第 1 回目準備協議会から第 2 回目までの平面プランの変更点

大空地区義務教育学校整備工事
 2F 改修増築後平面図

大空地区義務教育学校整備工事
 可動間仕切りレイアウト

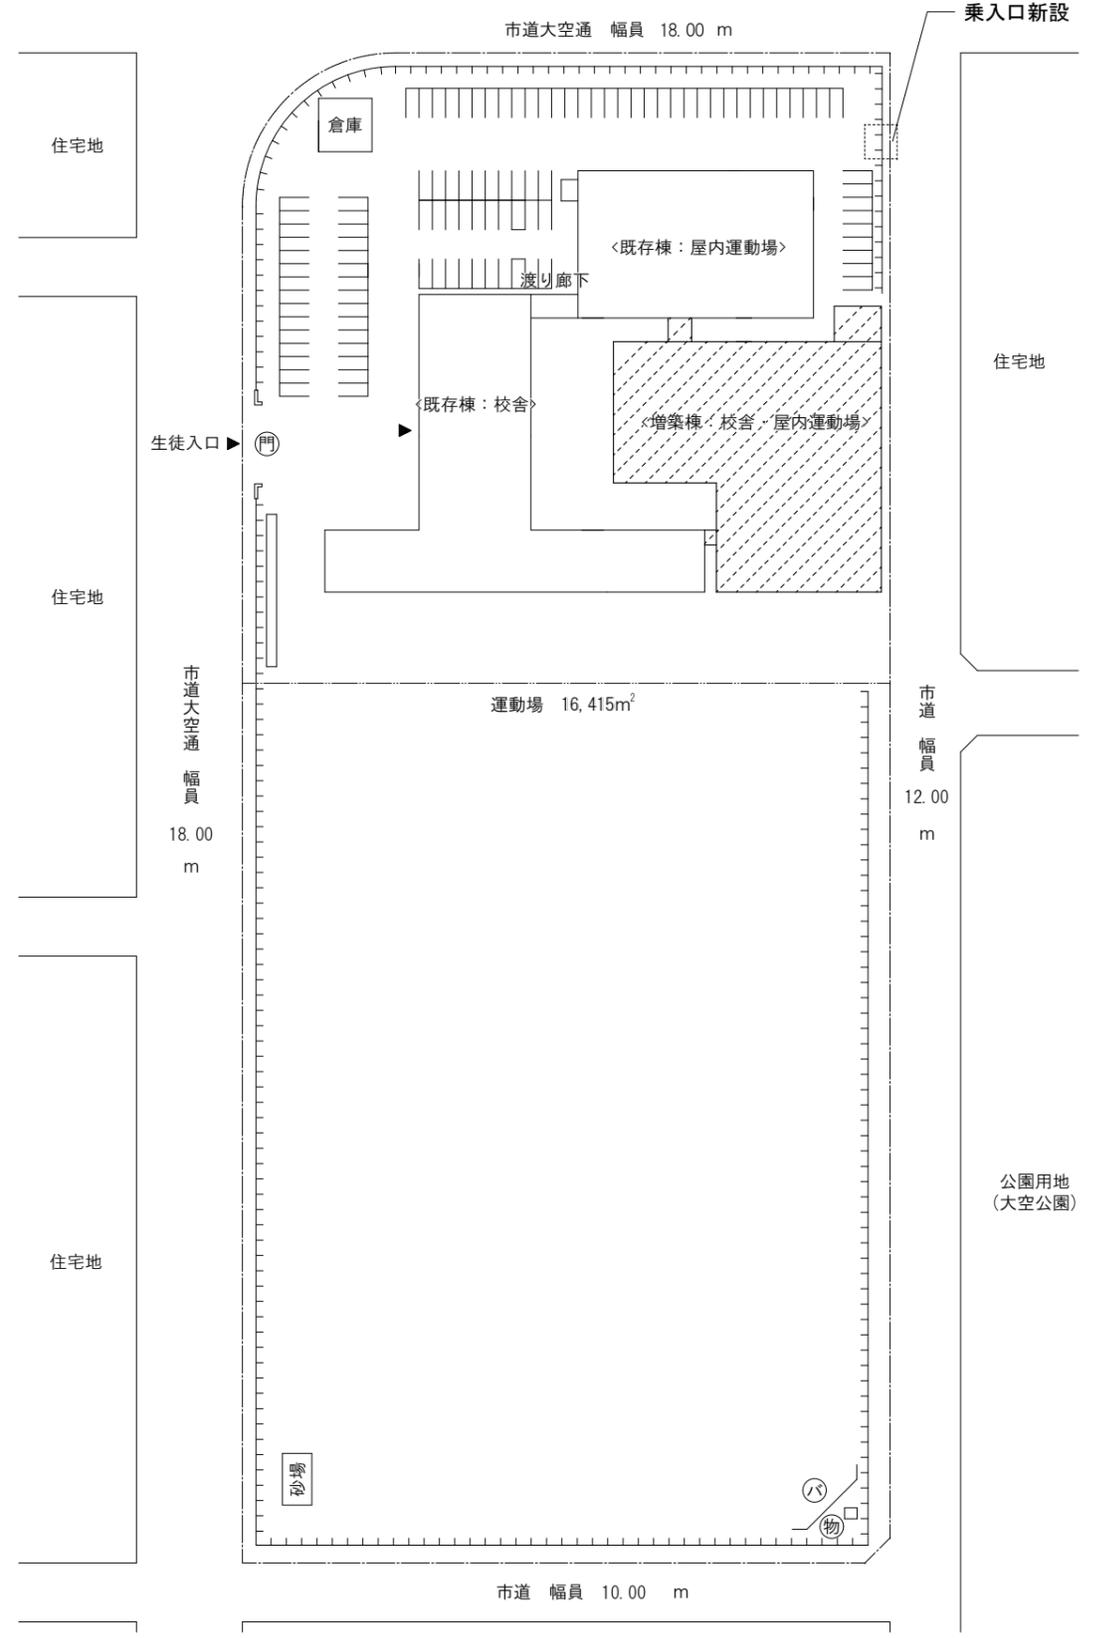
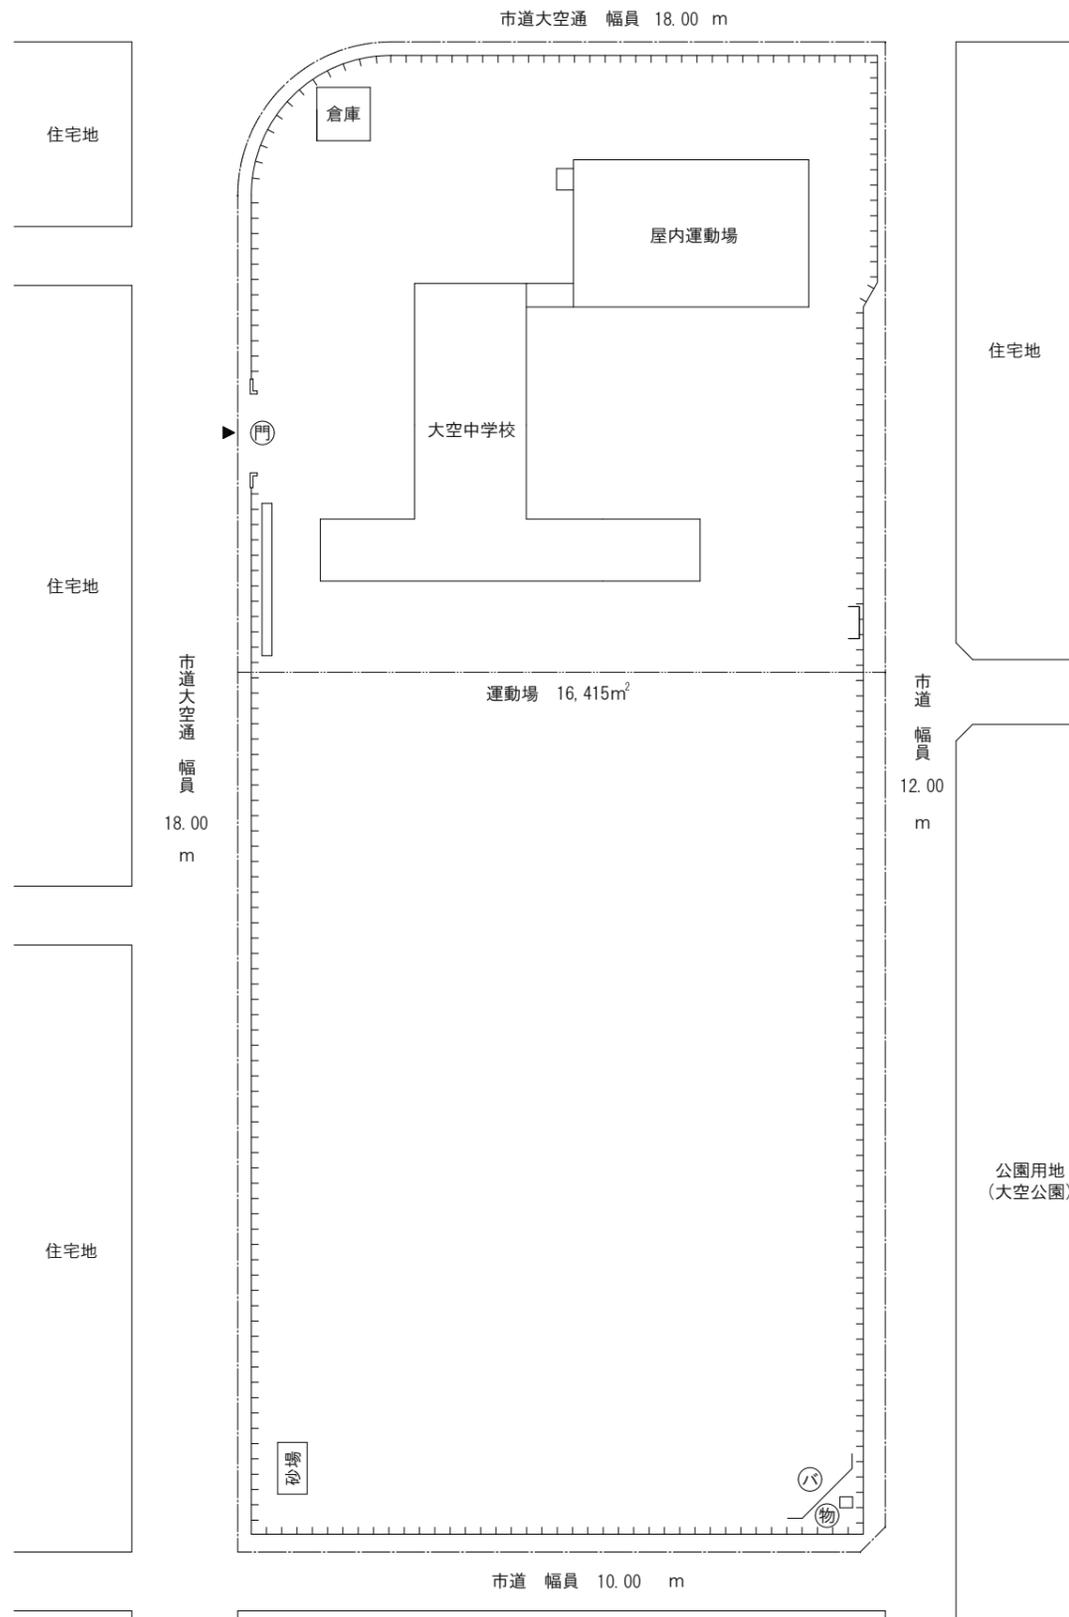
(1) 多目的スペースにおける階段の設置場所の変更

- ・避難経路、利用形態等を勘案し、西側の位置から東側へ変更する。

(2) エレベーター設置場所の変更

- ・既存校舎内において設置予定であったエレベーターを、学童へ移動する子供の安全対策、工事期間中の食缶の移動等を勘案し、増築棟の昇降口の場所へ変更する。

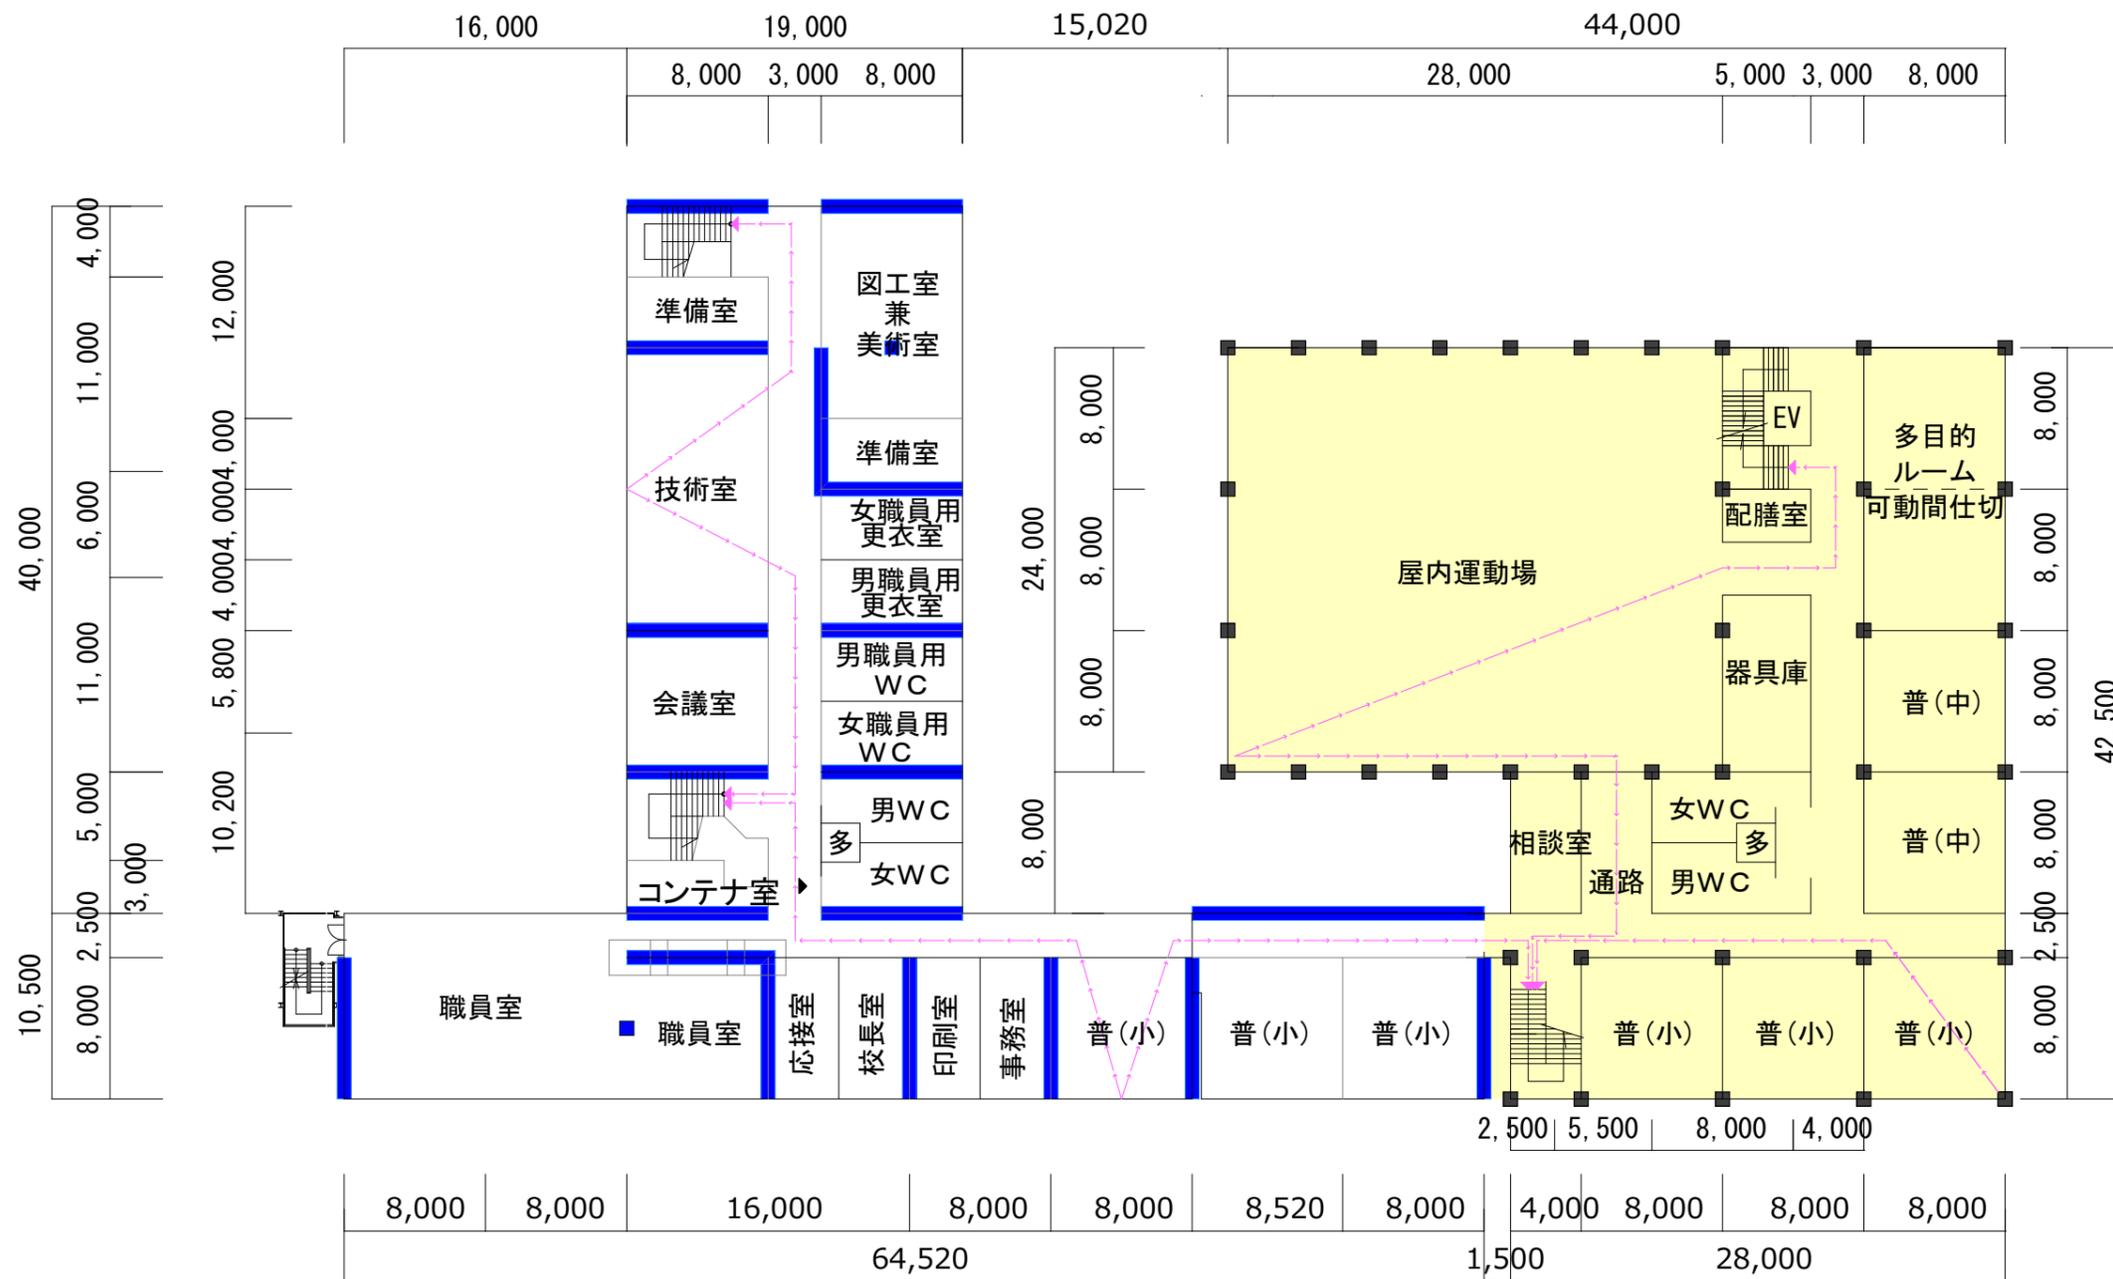
(1) 職員室の壁の撤去

- ・職員室が大小の部屋となっている状態となっていたが、南北の壁を取り払い、一体的な職員室へと変更する。なお、補強のため柱を一本整備する。
